工認添付書類 V-1-8-1 原子炉格納施設の設計条件に関する説明書
別添2 コリウムシールド及びペDESTAL配水系の設計より抜粋

資料①-1

V-1-8-1 原子炉格納施設の設計条件に関する説明書 別添2 コリウムシールド及びペデスタル排水系の設計

図 1-1 ペDESTAL概要図 (断面図)

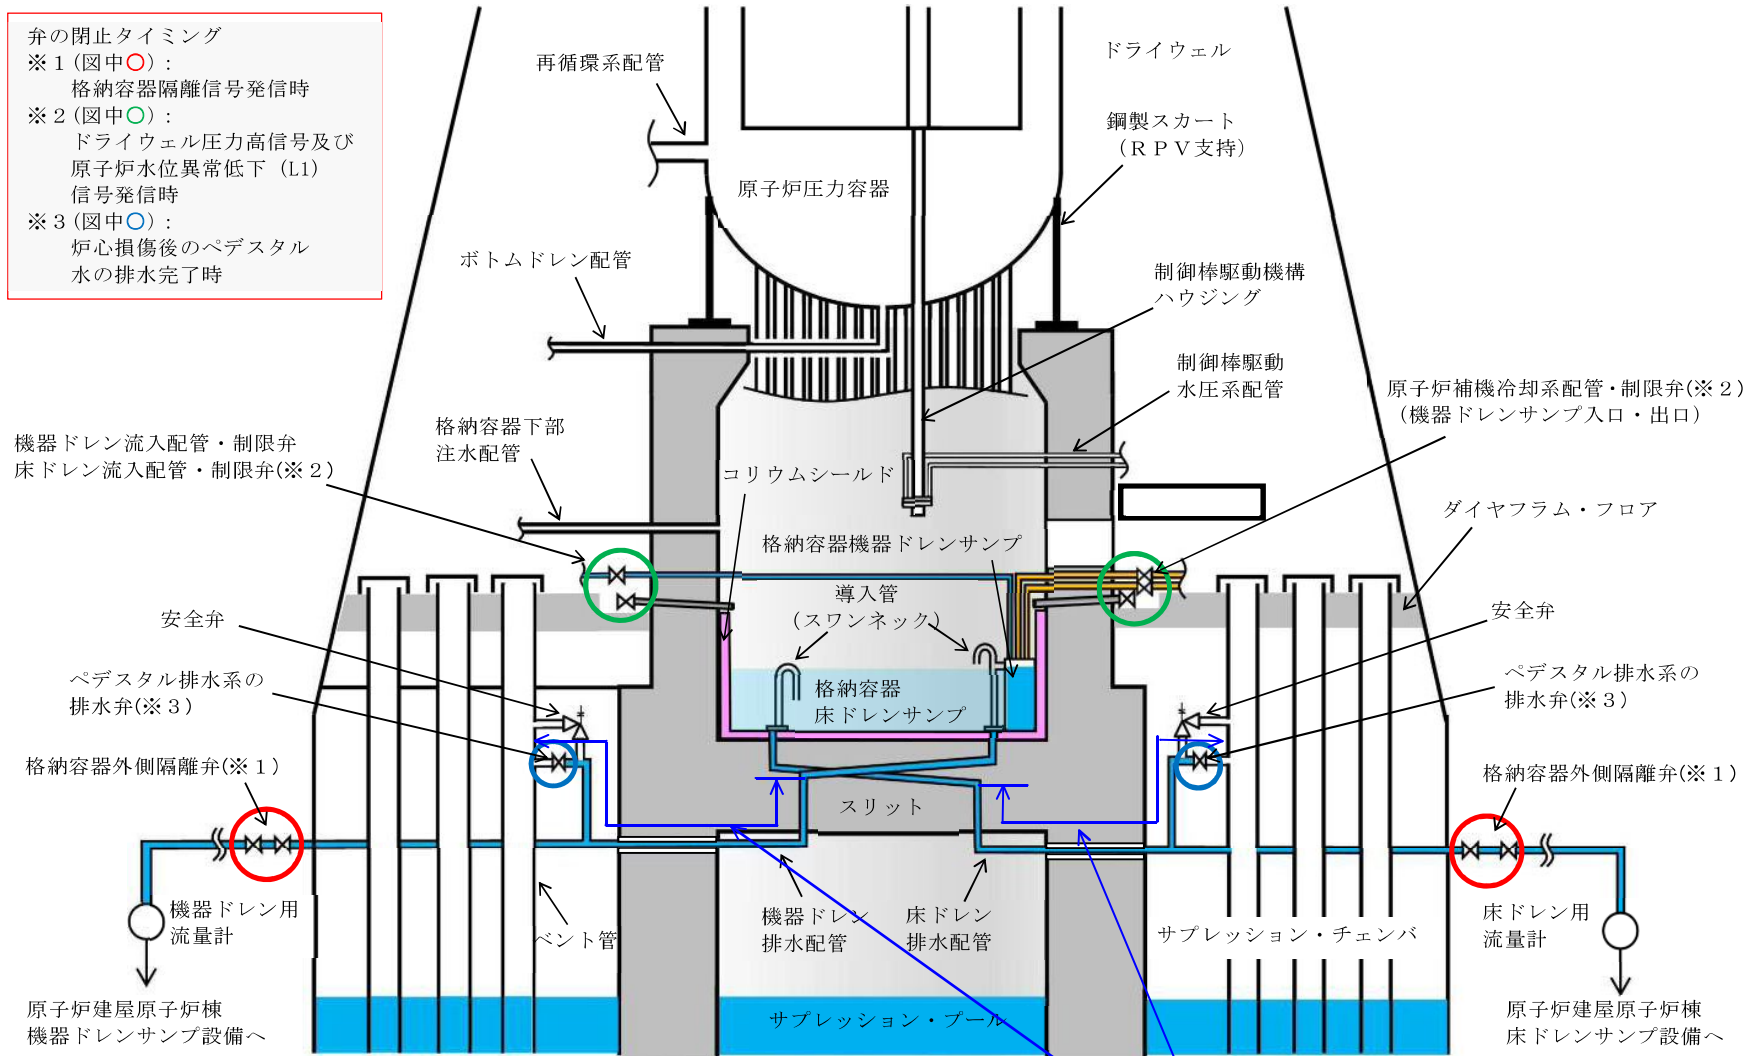
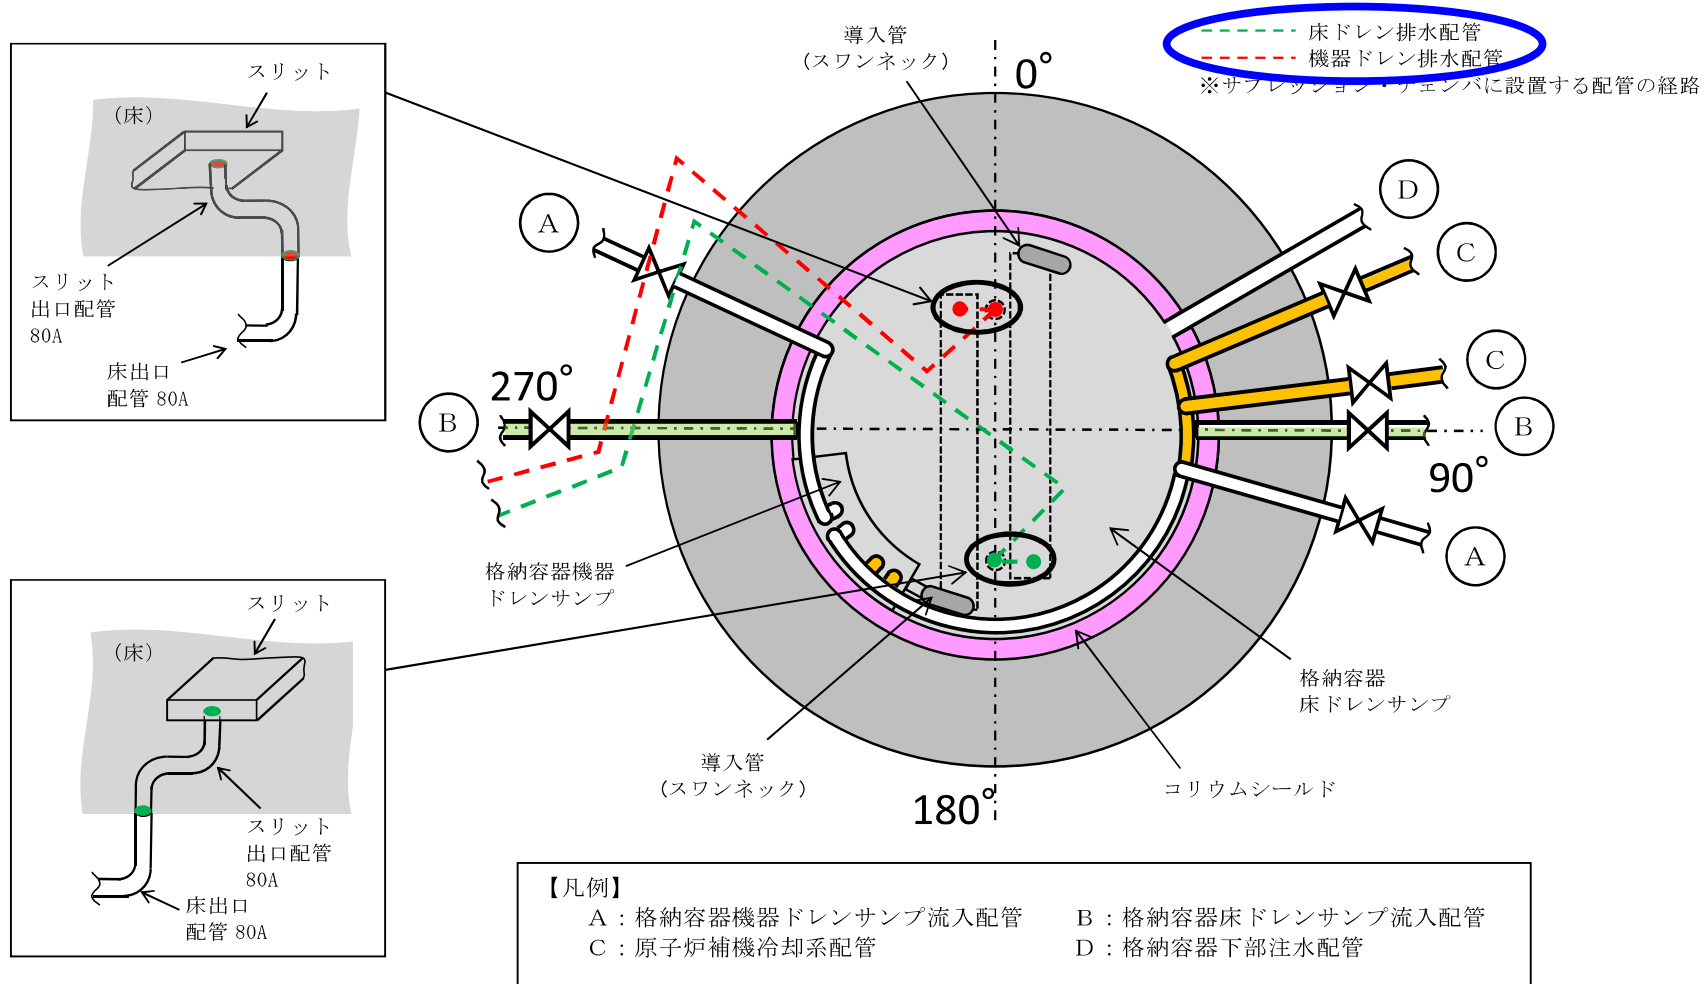
ペDESTAL排水系配管
ルート変更範囲
